改善箇所説明図

基準不適合箇所

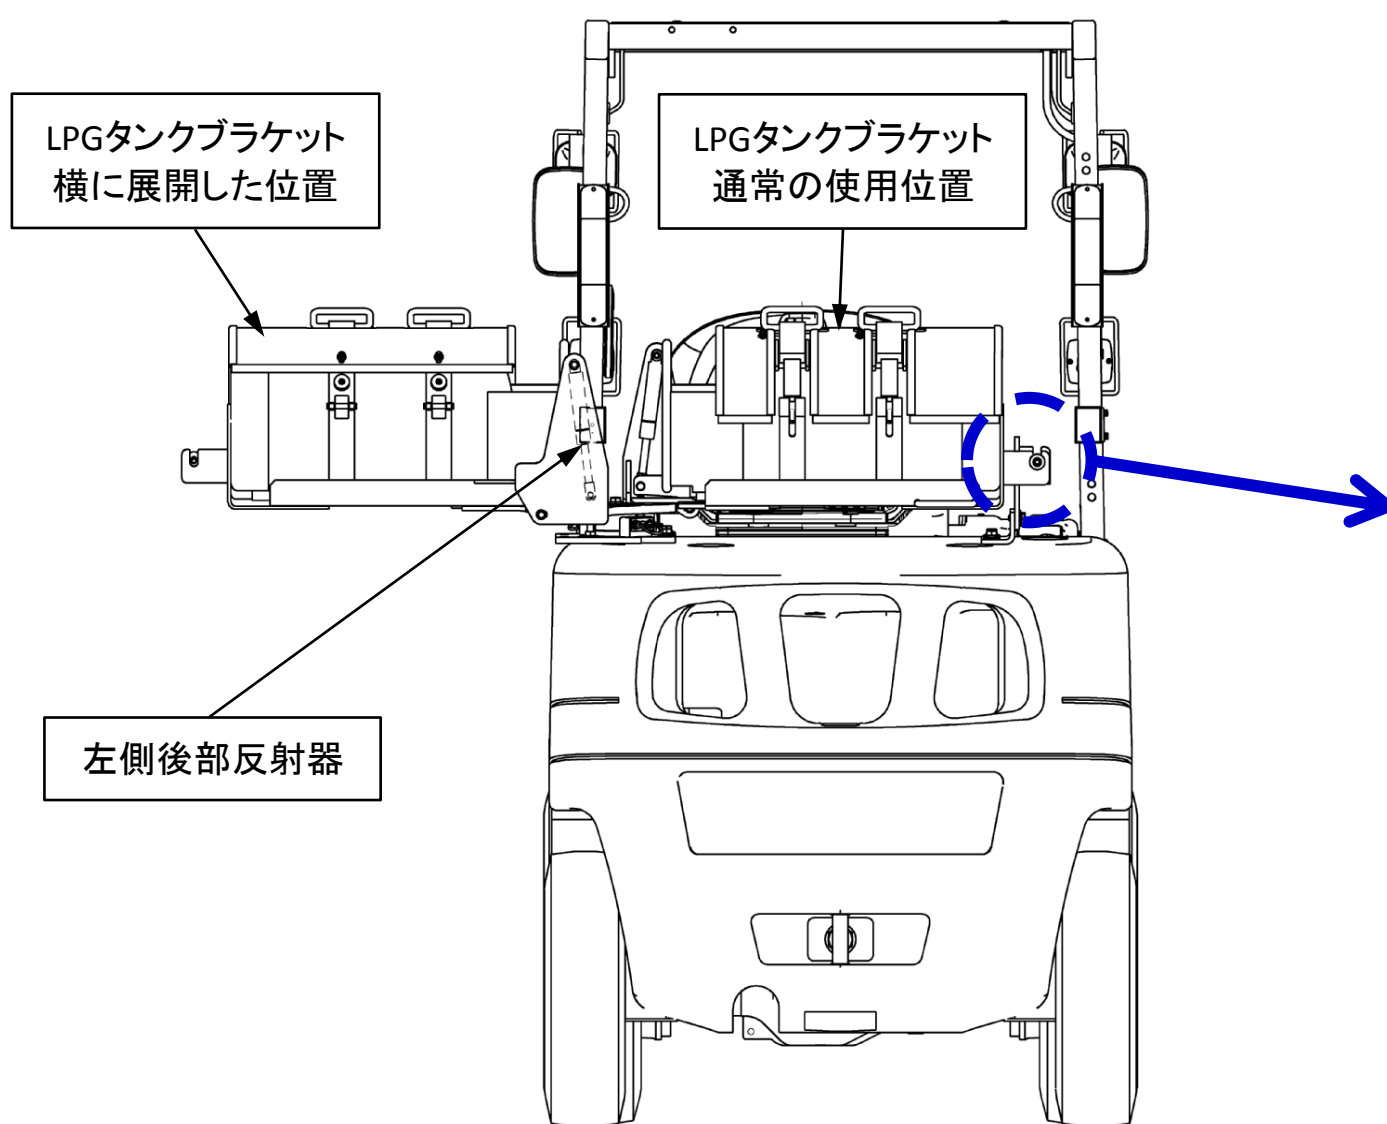
フォークリフトにおいて、LPGタンクブラケットの設計が不適切なため、LPGタンクの点検等行う際、ノブ付ボルトを回し当該ブラケットを横に展開すると、片側の後部反射器が隠れることがある。そのため、保安基準に適合しない。

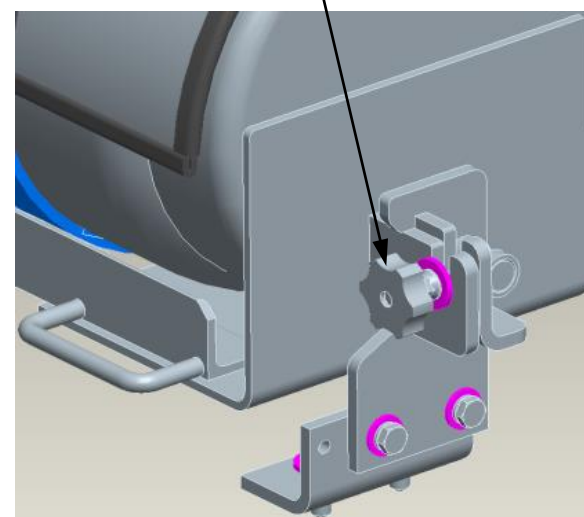
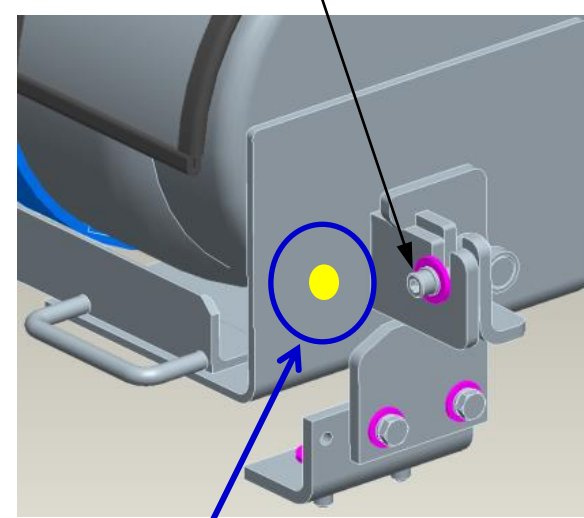
改善前
ノブ付ボルト

改善後
六角穴付ボルト

全車両、LPGタンクブラケットの固定ボルトを対策品に交換する。

識別
LPGタンクブラケットに黄色ペンキでマーキングする
